敦賀発電所2号炉
ボーリング柱状図の記事欄に係るご指摘への回答
補足説明資料3
シームについて

令和2年6月4日
日本原子力発電株式会社

柱状図における「シーム」の記載とその性状 (H19-No.2孔 深度215.98m)

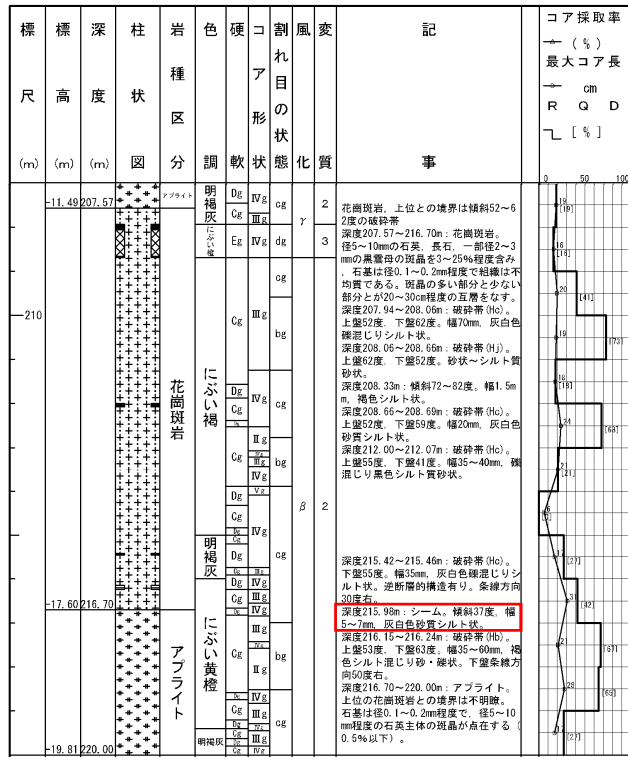
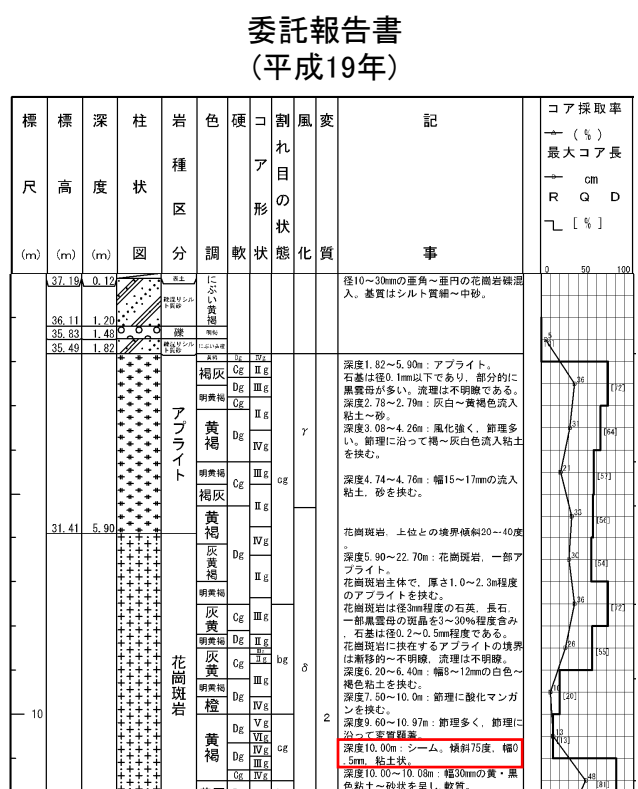
・砂質シルト状を呈するが、上端境界は凹凸が見られ、下端境界は漸移的で直線性に乏しいことから、破碎部ではないと判断した。

委託報告書 (平成19年)	設置許可申請書案	設置許可申請書 (平成27年11月)	審査資料 (平成29年12月22日)
深度215.98m:シーム。傾斜37度、幅5~7mm、灰白色砂質シルト状。	記載なし	記載なし	記載なし

柱状図における「シーム」の記載とその性状 (H19-No.3孔 深度10.00m)

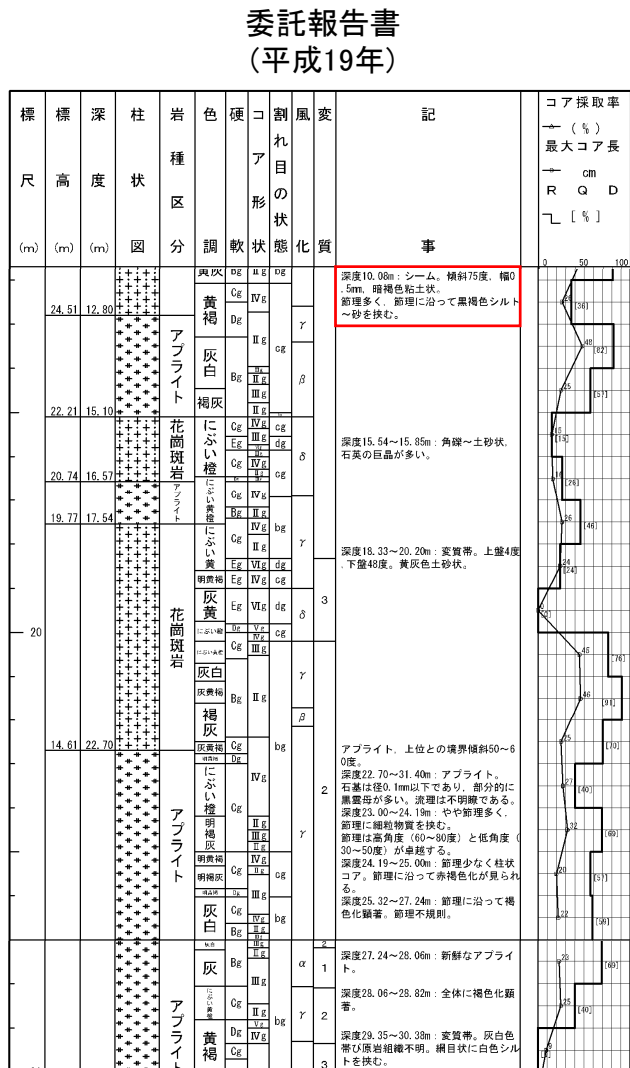
・粘土状を呈するが、その分布は局所的であり連続性に乏しいことから、破碎部ではないと判断した。

委託報告書 (平成19年)	審査資料案	審査資料 (平成30年11月30日)
深度10.00m: シーム。傾斜75度、幅0.5mm、粘土状。	記載なし	記載なし

柱状図における「シーム」の記載とその性状 (H19-No.3孔 深度10.08m)

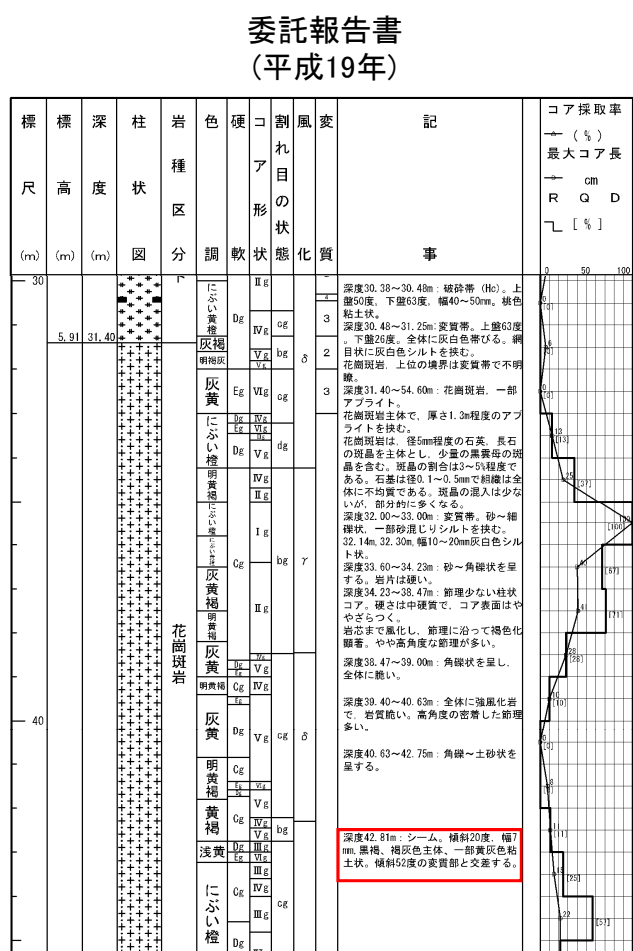
・粘土状を呈するが、その分布は殲滅し連続性に乏しいことから、破碎部ではないと判断した。

委託報告書 (平成19年)	審査資料案	審査資料 (平成30年11月30日)
深度10.08m: シーム。傾斜75度。幅0.5mm。暗褐色粘土状。節理多く、節理に沿って黒褐色シルト～砂を挟む。	記載なし	記載なし

柱状図における「シーム」の記載とその性状 (H19-No.3孔 深度42.81m)

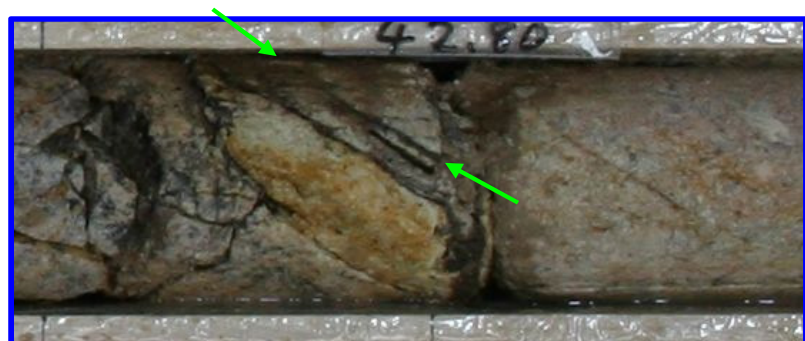
・同系統の割れ目に沿って、原岩組織が不明瞭となる部分が分布していることから、破碎部として認定した。
直線的・連続的な粘土状部の分布が認められないことから、カタクレーサイトであると判断した(平成20年破碎部再観察結果)。

委託報告書 (平成19年)	審査資料案	審査資料 (平成30年11月30日)
深度42.81m: シーム。傾斜20度。幅7mm。黒褐、褐灰色主体、一部黄灰色粘土状。傾斜52度の変質部と交差する。	<ul style="list-style-type: none"> ●42.75~42.81m(f-2-10破碎帯) ・破碎部である。 ・浅黄色の固結礫状部からなる。 ・走向・傾斜はN17° E77° Wである。 ・フィルム状の粘土を挟在する。 	<ul style="list-style-type: none"> ●42.75~42.81m(f-2-10破碎帯) ・破碎部である。 ・浅黄色の固結礫状部からなる。 ・走向・傾斜はN17° E77° Wである。 ・フィルム状の粘土を挟在する。

柱状図における「シーム」の記載とその性状 (H19-No.3孔 深度54.60m)

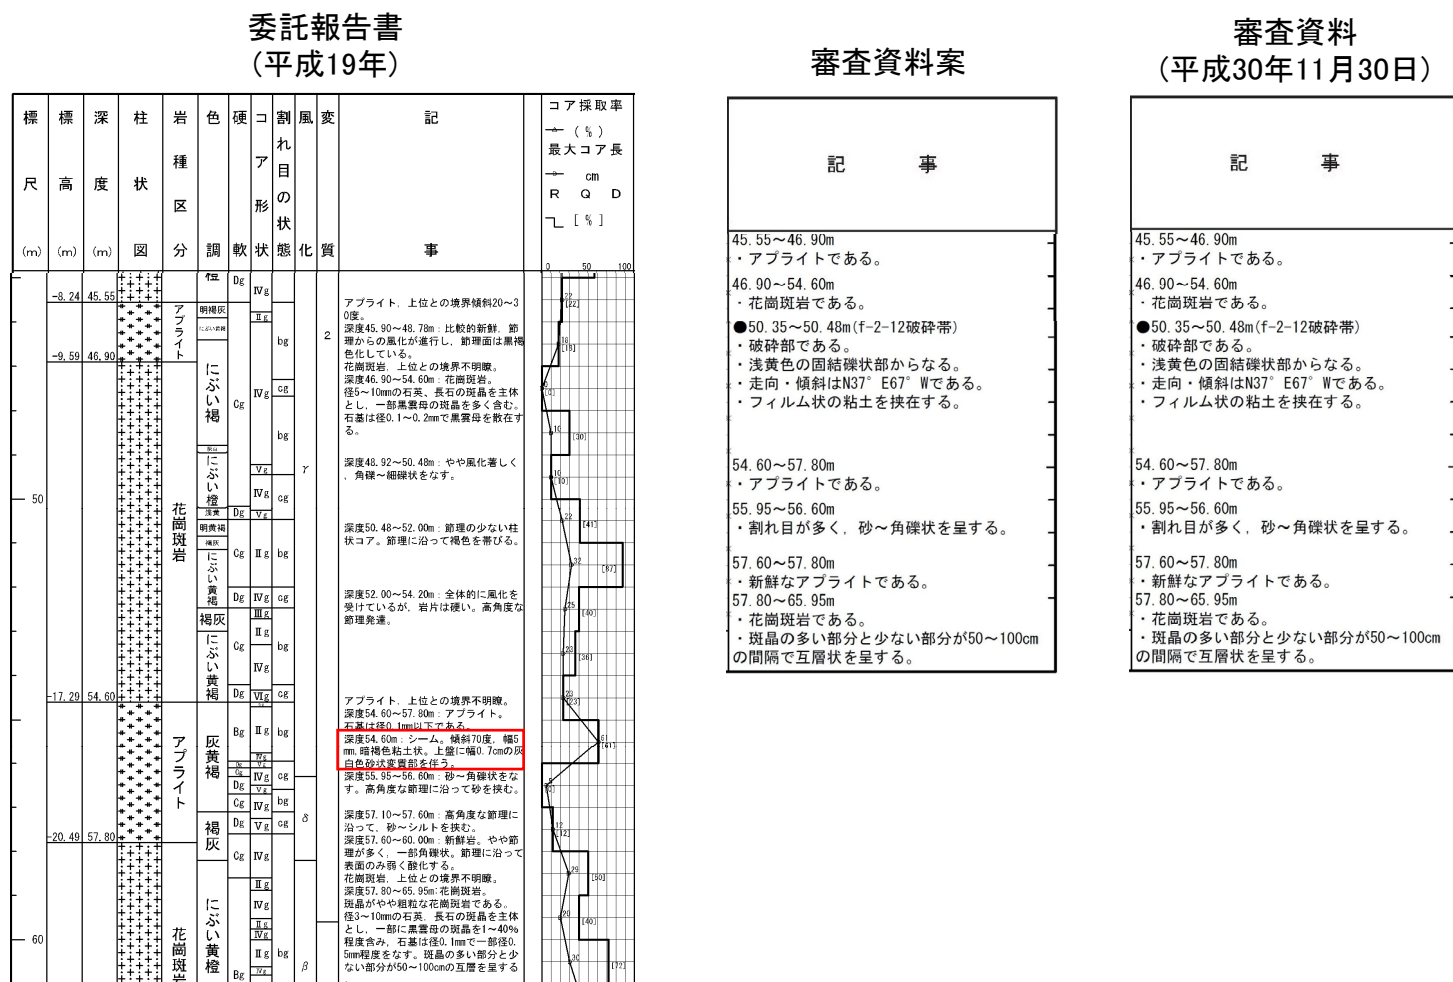
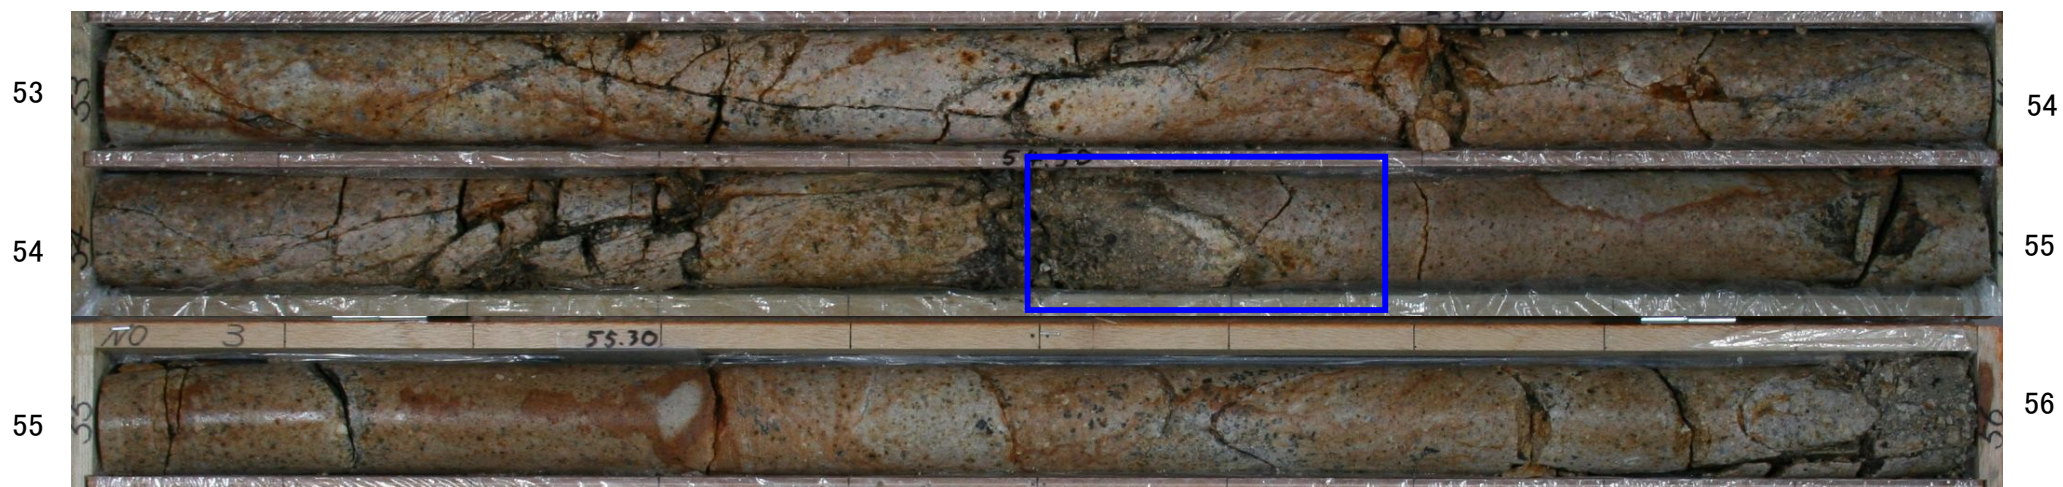
・粘土状及び砂状を呈するが、その分布は殲滅し連続性に乏しい。
 また、周囲の岩盤中の粒子の定向配列は認められないことから、破碎部ではないと判断した。

委託報告書 (平成19年)	審査資料案	審査資料 (平成30年11月30日)
深度54.60m: シーム。傾斜70度。幅5mm。暗褐色粘土状。上盤に幅0.7cmの灰白色砂状変質部を伴う。	記載なし	記載なし

柱状図における「シーム」の記載とその性状 (H19-No.4孔 深度22.59m)

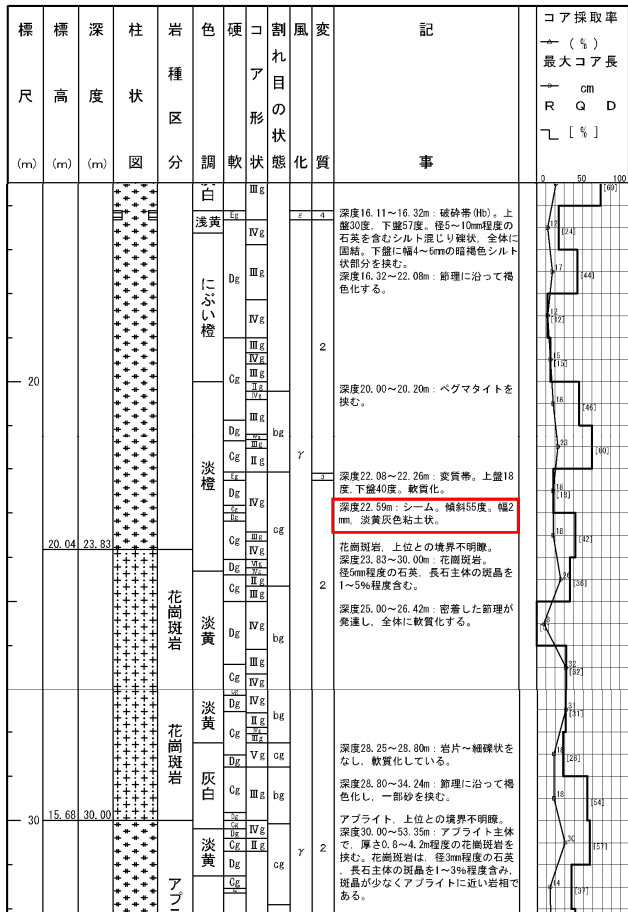
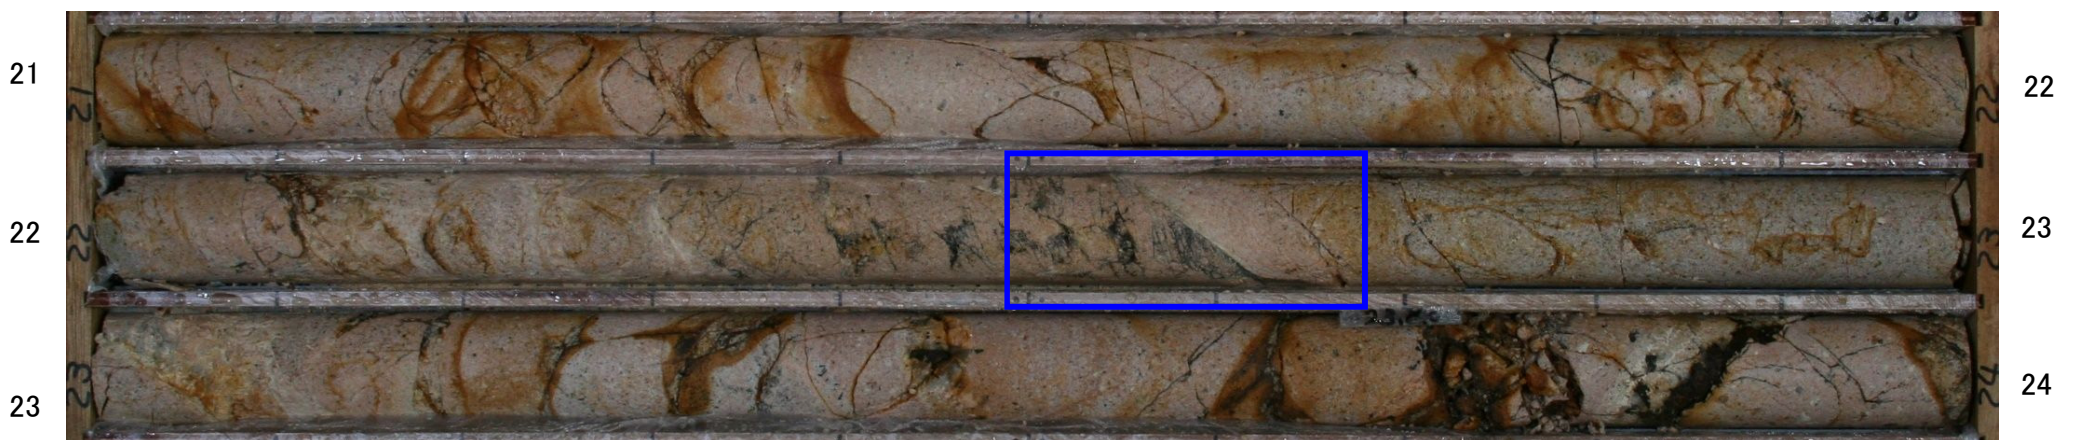
・粘土状を呈するが、その分布は殲滅し連続性に乏しいことから、破碎部ではないと判断した。

委託報告書 (平成19年)	設置許可申請書案	設置許可申請書 (平成27年11月)	審査資料 (平成29年12月22日)
深度22.59m: シーム。傾斜55度。幅2mm。淡黄灰色粘土状。	記載なし	記載なし	記載なし

柱状図における「シーム」の記載とその性状 (H19-No.4孔 深度34.38m)

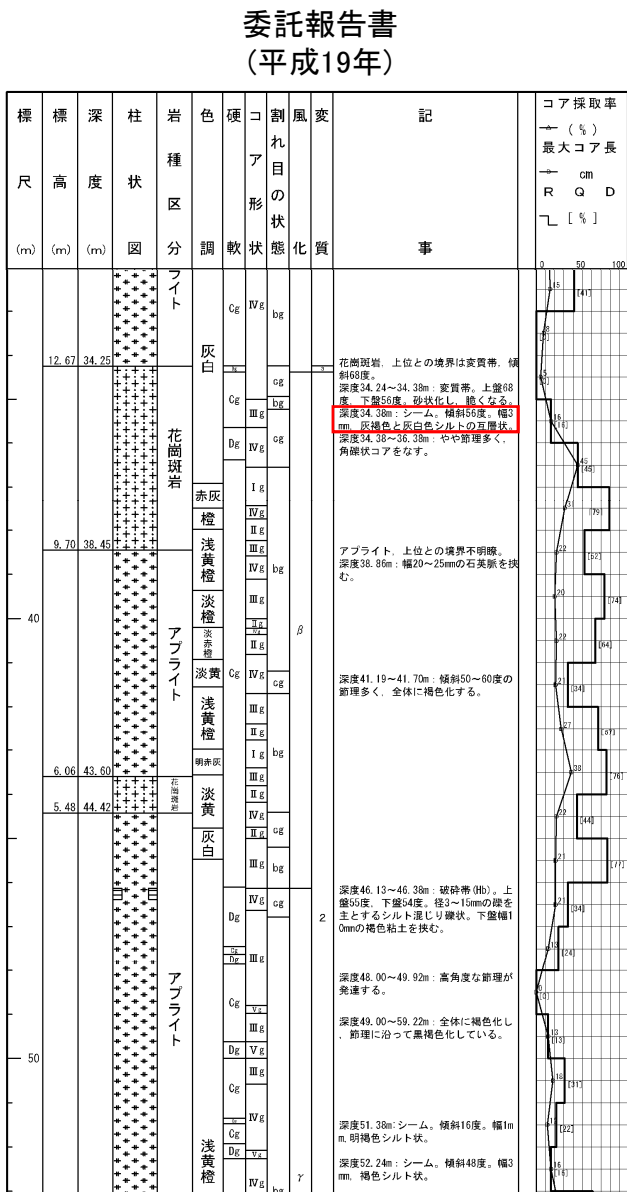
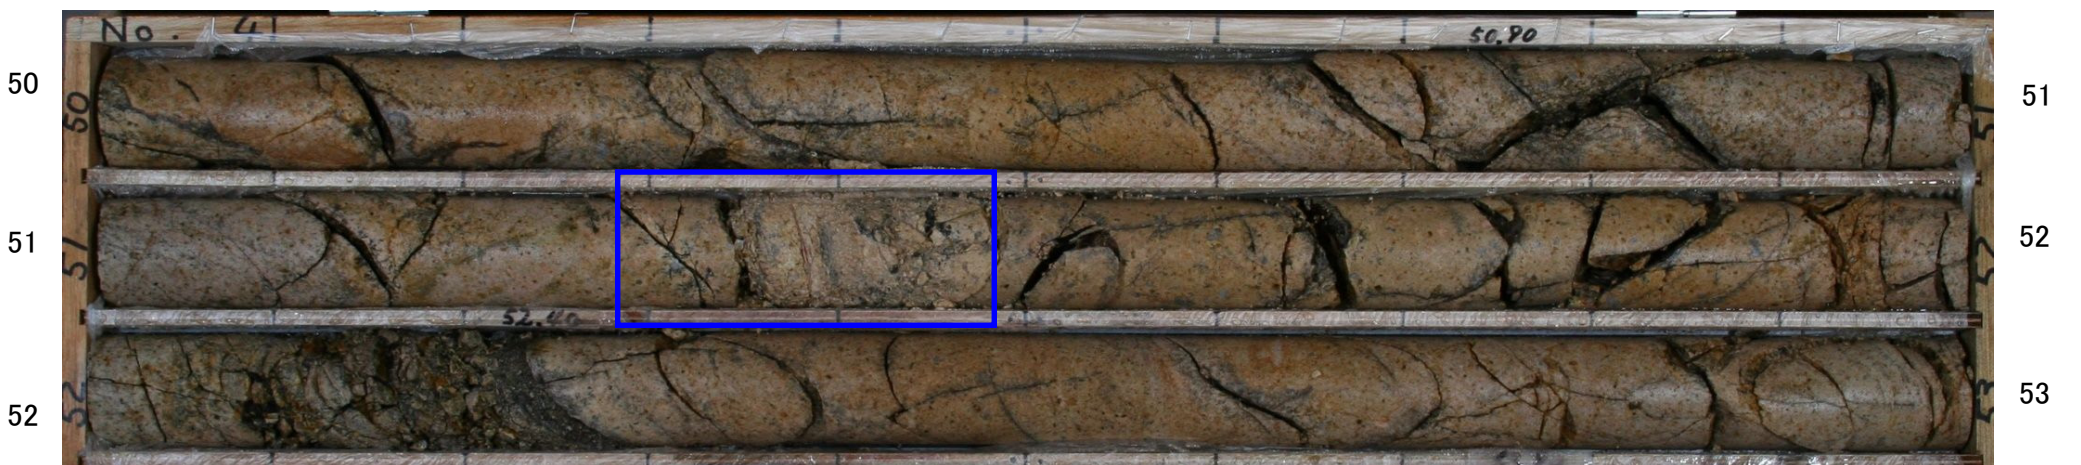
・下端面に沿って縞状の構造が認められ、細礫混じり砂状部を伴うことから、周囲の割れ目の多い部分を含め破碎部として認定した。
直線的・連続的な粘土状部の分布が認められないことから、カタクレーサイトであると判断した(平成20年破碎部再観察結果)。

委託報告書 (平成19年)	設置許可申請書案	設置許可申請書 (平成27年11月)	審査資料 (平成29年12月22日)
深度34.24~34.38m: 変質帯。上盤68度、下盤56度。砂状化し、脆くなる。 深度34.38m: シーム。傾斜56度。幅3mm。灰褐色と灰白色シルトの互層状。	34.24~34.38m ・変質している。 ・砂状を呈する。下端境界に幅3mmの灰褐色～灰白色シルトを挟む。 ・上端境界の傾斜は68°、下端境界の傾斜は56°である。	34.24~34.38m ・変質している。 ・砂状を呈する。下端境界に幅3mmの灰褐色～灰白色シルトを挟む。 ・上端境界の傾斜は68°、下端境界の傾斜は56°である。	●34.24~34.38m (f-2-12破碎帯) ・破碎部である。 ・灰白色の固結礫状部からなる。 ・走向・傾斜はN12° E73° Wである。 ・下端境界の傾斜は56°である。

柱状図における「シーム」の記載とその性状 (H19-No.4孔 深度51.38m)

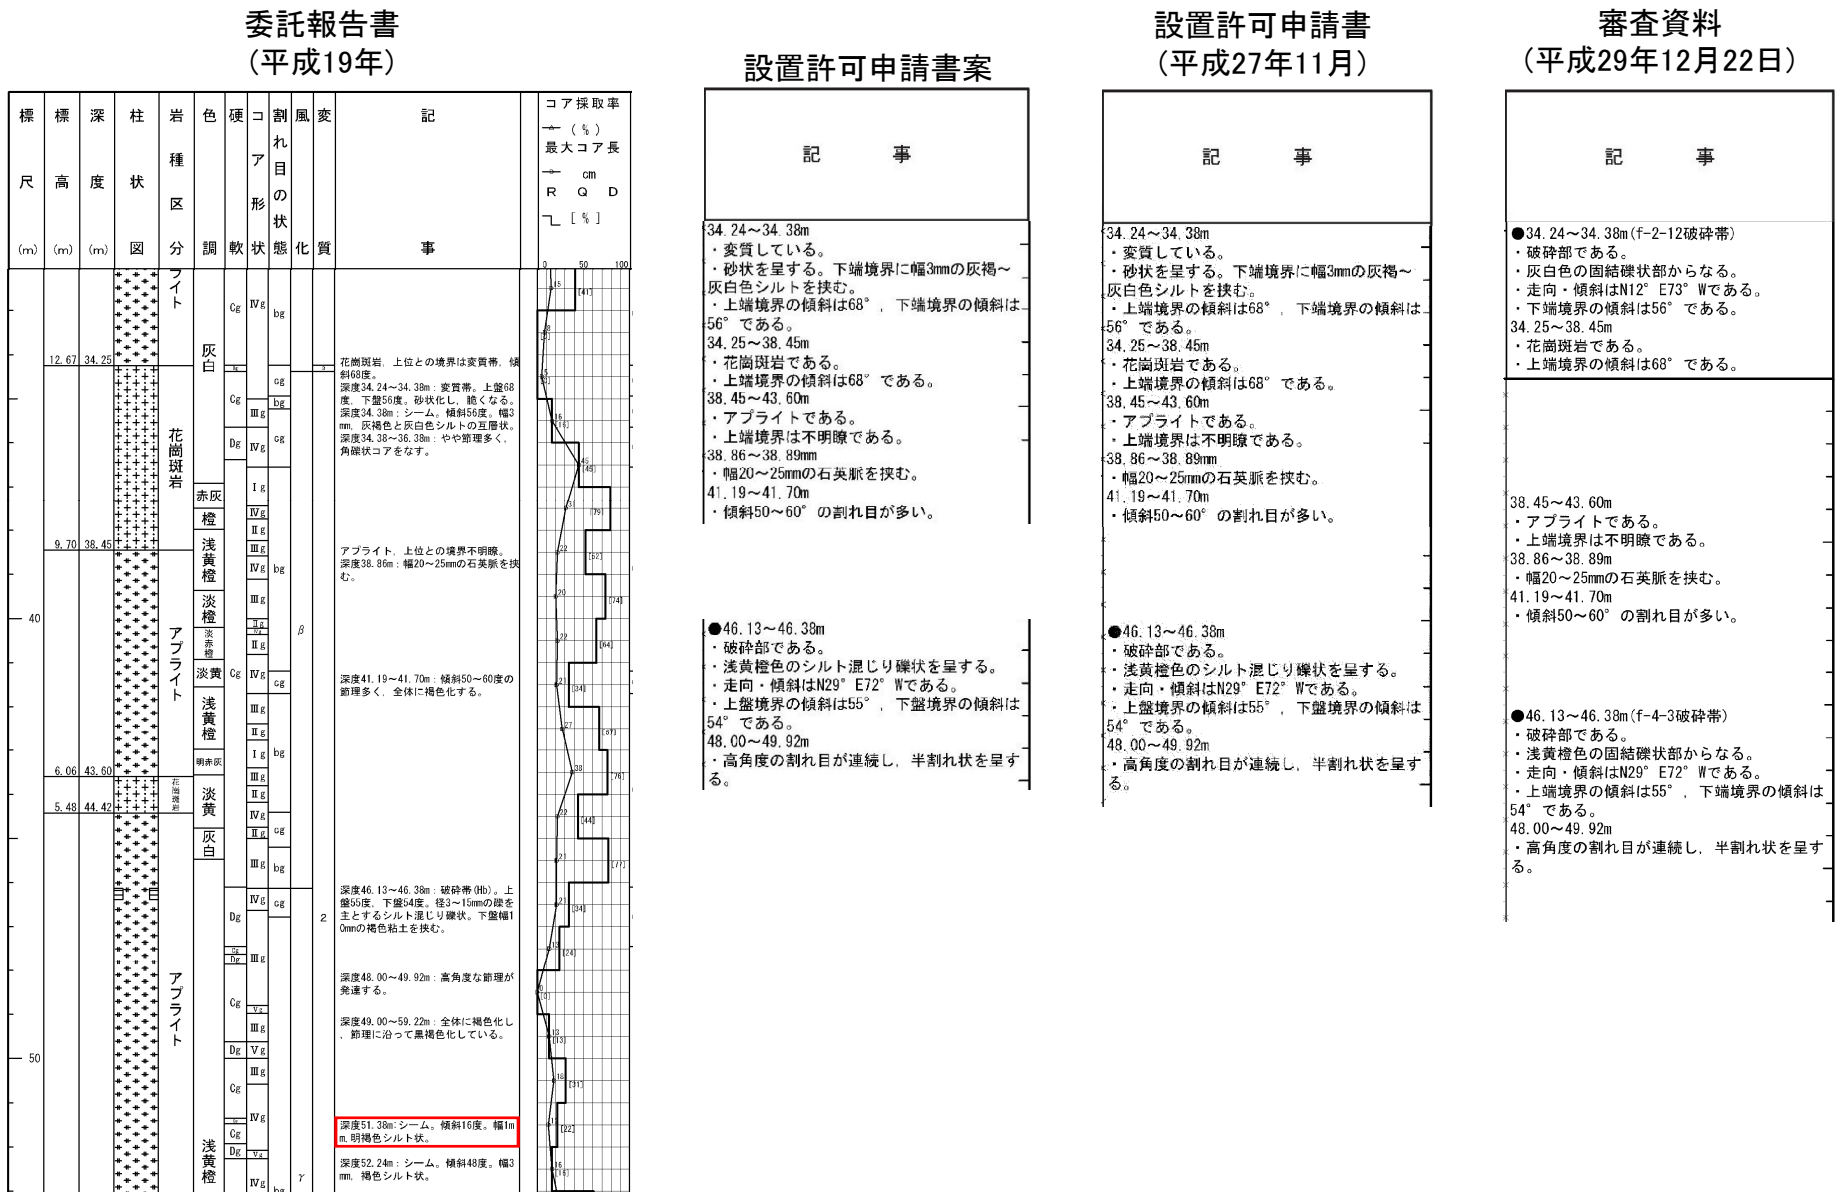
・シルト状を呈するが、周囲の岩盤中の粒子の定向配列は認められないことから、破碎部ではないと判断した。
